Einarsnes 30-32

BREYTING Á DEILISKIPULAGI, EINARSNES 30-32

Verk: **Einarsnes 30-32**
Verkaupi: Ingvi Hrafn Óskarsson & Helga Árnadóttir
Teikning: **Tillaga að deiliskipulagsbreytingu**
Mkv.: 1:500 / 1:200
Dagsetn.: 19.10.2018
Teiknað: KE
Yfirfarið: KÖK

Varðar: Breyting á deiliskipulagi Einarsness 30-32.

Skýringarmynd, 1:200
Ásýnd norður eftir breytingu, bindandi útfærsla

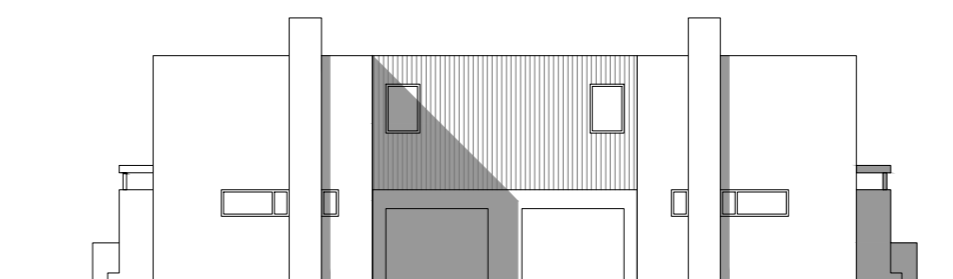
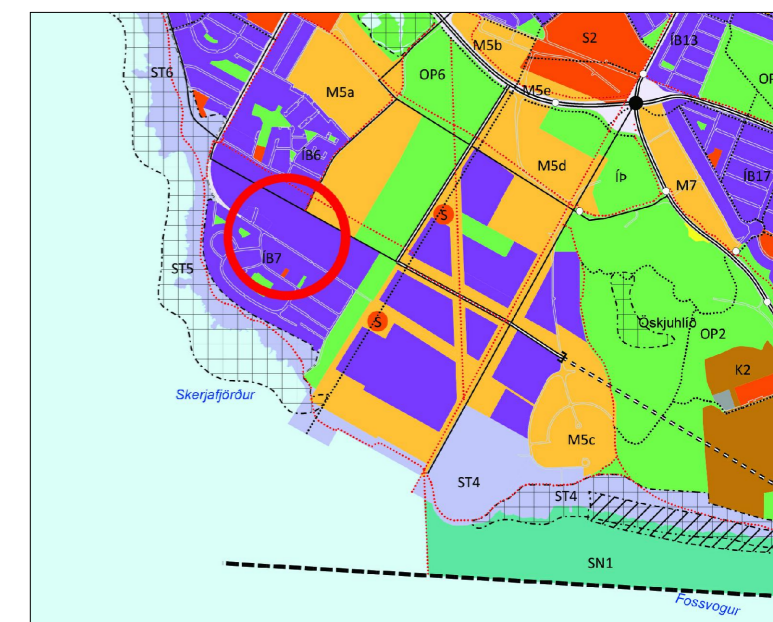
Sem íbúa að Einarsnesi 31, húsi er staðsett er gengt umræddum eignum, mótmæli ég áætluðum breytingum að Einarsnesi 30-32.

Ástæða þess er fyrst og fremst mikið aukin skuggamyndun og skuggavarp á eign mína sem af þessu hlýst. Ljóst er að raðhúsin við Einarsnes 30-32 standa hærra en eign mín að Einarsnesi 31 nú þegar og mun hækkun um heila hæð auka enn á skuggavarp svo sjáist vart til himins héðan. Verðmat eignar minnar mun þar af leiðandi lækka.

Húseigandi að Einarsnesi 31, húsi er staðsett er gengt umræddum eignum, mótmælir áætluðum breytingum að Einarsnesi 30-32. Ástæða þess er fyrst og fremst mikið aukin skuggamyndun og skuggavarp sem af því hlýst. Auk þess telur athugasemdaraðili að verðgildi eignar hans muni lækka og að hús hans verði erfiðara í sölu.

Millibygging milli tveggja hæða raðhúsa við Einarsnes 30-32 er á einni hæð með þaksvölum og 1.5 metra háum timburskjólvegg að götu.

Í athugasemd er talað um aukið skuggavarp vegna hækkunar á raðhúsunum um eina hæð. Hugsanlega er um misskilning að ræða því aðeins verið að heimila yfirbyggingu á bílgeymslu sem mun fara um 1.5 metra upp fyrir þann skjólvegg sem fyrir er og allt húsið verða á 2 hæðum í stað þess að vera að hluta á einni hæð. Ef aukinn skuggi verður yfir á Einarsnes 31 vegna ofangreindrar hækkunar er hann óverulegur og yfir mjög takmarkaðan tíma dagsins þegar sólin er lágt á lofti og skuggar almennt langir.

Lagt er til að deiliskipulagsbreytingin verði samþykkt óbreytt.
